**AVIS RELATIF À LA PROTECTION
CONTRE LES EVENTUELS EFFETS NOCIFS ET NUISANCES
PROVOQUÉS PAR LES RAYONNEMENTS NON IONISANTS
GÉNÉRÉS PAR DES ANTENNES ÉMETTRICES STATIONNAIRES**

Commune : GEDINNE - Exploitant : TELENET GROUP

Référence exploitant : NR1068D

Rapport n° 1112 / 2025

Figure 1 : Vue en plan des lieux de séjour et des points de contrôle

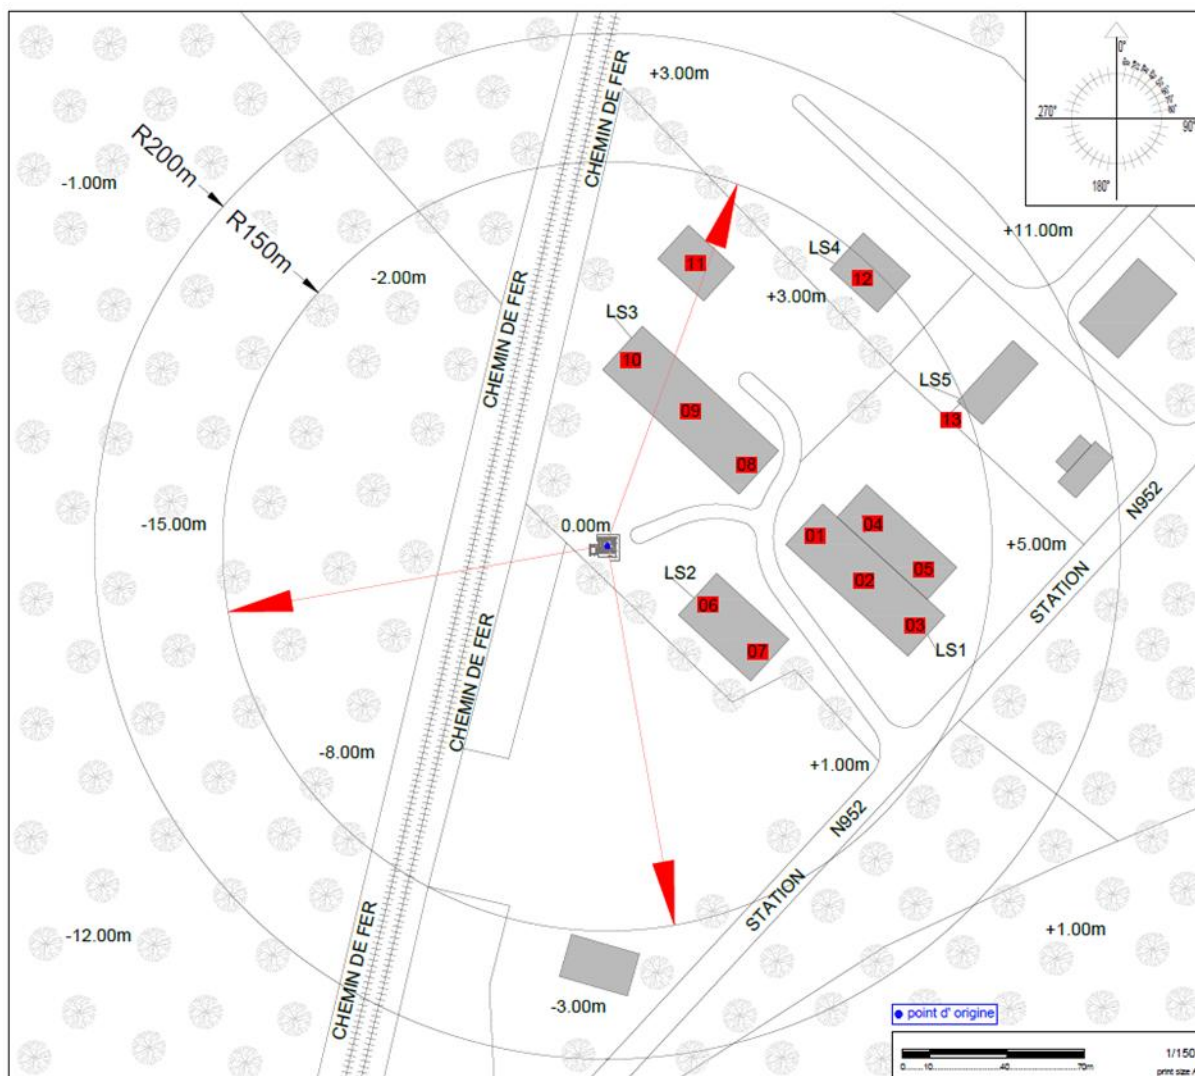
- le numéro du point de contrôle repris sur un des plans de la figure 1;
- le numéro du LS dans lequel se trouve le point de contrôle de la 1^{ère} colonne ;
- l'atténuation d'obstacle prise en compte pour le calcul de l'indice d'exposition dans le LS ;
- le résultat du calcul de l'indice d'exposition.

N° point de contrôle	LS	Atténuation (dB)	Indice d'exposition relatif à la limite par installation IE_i
12	LS4	3,0	0,149
11	LS3	3,0	0,096
13	LS5	3,0	0,066
3	LS1	3,0	0,035
5	LS1	3,0	0,031
10	LS3	3,0	0,028
4	LS1	3,0	0,019
9	LS3	3,0	0,016
2	LS1	3,0	0,013
7	LS2	3,0	0,012
6	LS2	3,0	0,012
8	LS3	3,0	0,009
1	LS1	3,0	0,005

En ce qui concerne les antennes de l'installation mentionnées dans le tableau 1, la distance maximale à laquelle la limite pourrait être atteinte, à l'extérieur, est égale à 93,7 m. S'il n'y a pas de LS à une distance inférieure, les antennes respectent forcément la limite d'immission.

Dans le cas des LS situés à l'intérieur des bâtiments, une atténuation d'obstacle est prise en compte et il en résulte que la distance maximale à laquelle la limite pourrait être atteinte se réduit à 66,7 m.
